**OGGETTO: [ID VIP 9097]**

**Progetto Impianto agrivoltaico per la produzione di energia da fonte solare nel Comune di Sassari (SS) denominato "Nurra 1" della potenza nominale di 67,5402 MWp. Proponente: Tito s.r.l.**

**Controdeduzioni volontarie del proponente alla richiesta integrazioni della documentazione del Ministero della cultura del 10/05/2023 (MASE-2023-0072901)**

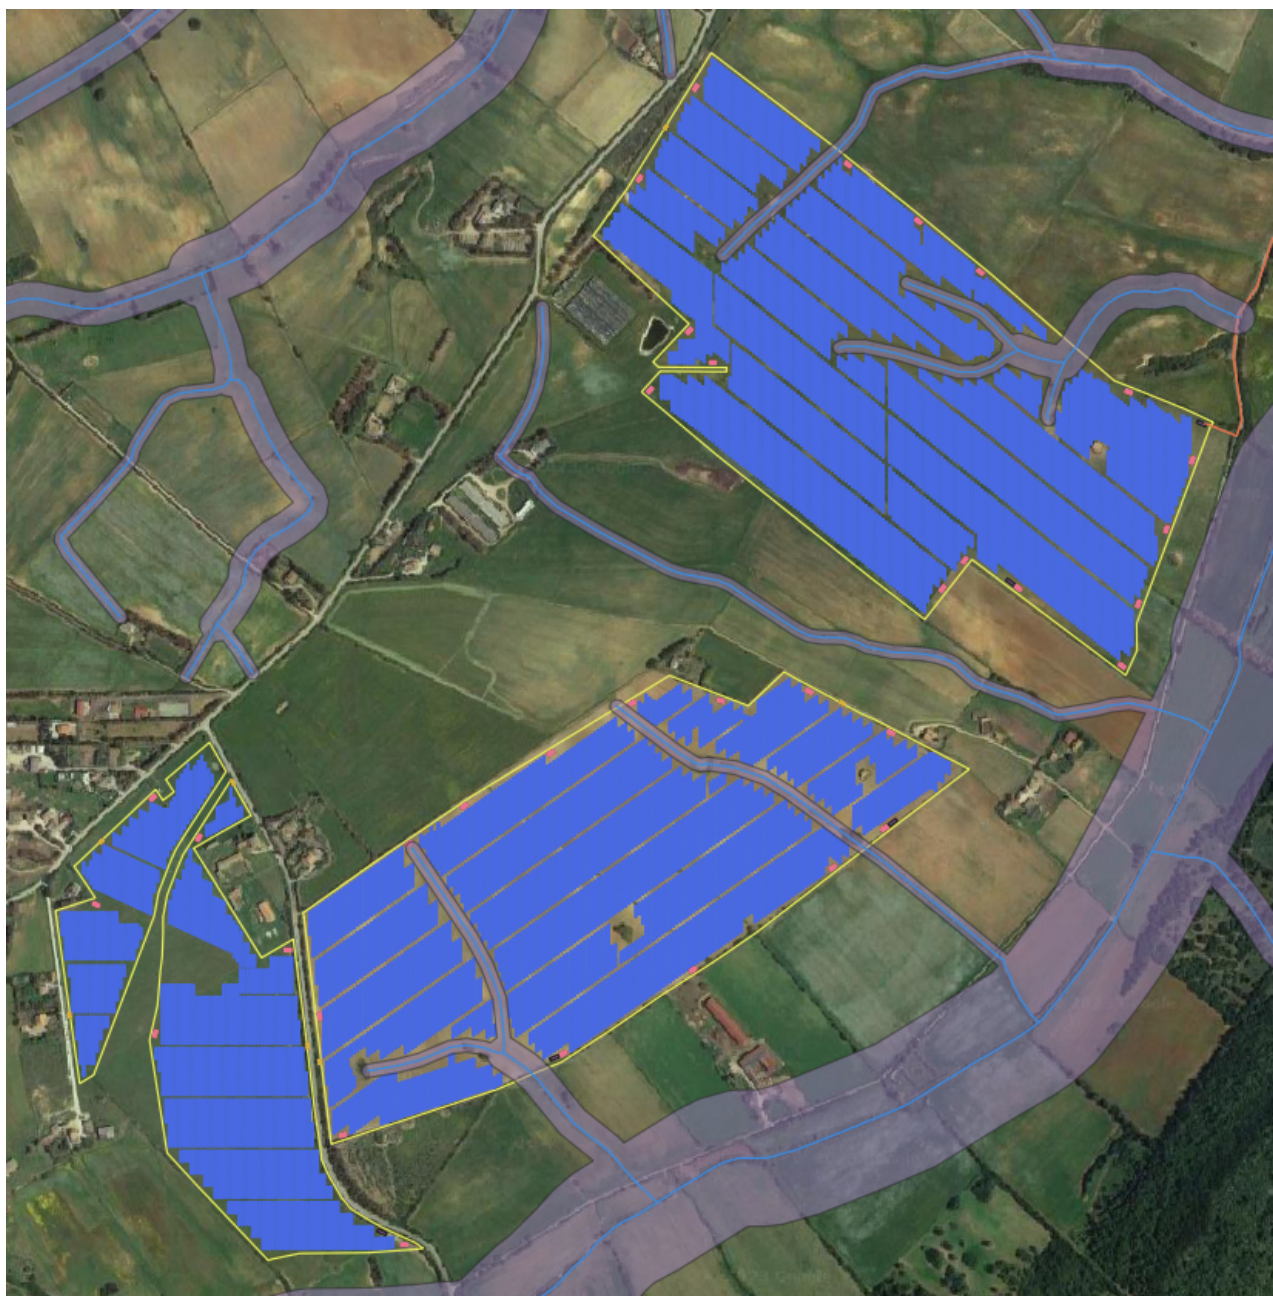
Secondo quanto riportato dal Servizio Territoriale Ispettorato Ripartimentale e del CFVA di Sassari si ritiene necessario realizzare delle fasce parafuoco di larghezza pari a 10 m lungo il perimetro dell'area interessata

dall'impianto. A tal proposito si evidenzia, come riscontrabile dalla tavola "PD-Tav04 - Raggruppamento campi fotovoltaici-signed", che sul lato ovest dell'impianto è presente la Strada Provinciale n.4 a segnare una discontinuità con i terreni adiacenti, così come la Strada Provinciale n.46 tra i sottocampi n.4 e n.5.

La Proponente si dimostra comunque disponibile a valutare integrazioni per quanto richiesto a seguito di eventuale richiesta da parte del Ministero dell'ambiente e della sicurezza energetica e/o in fase di Autorizzazione Unica.
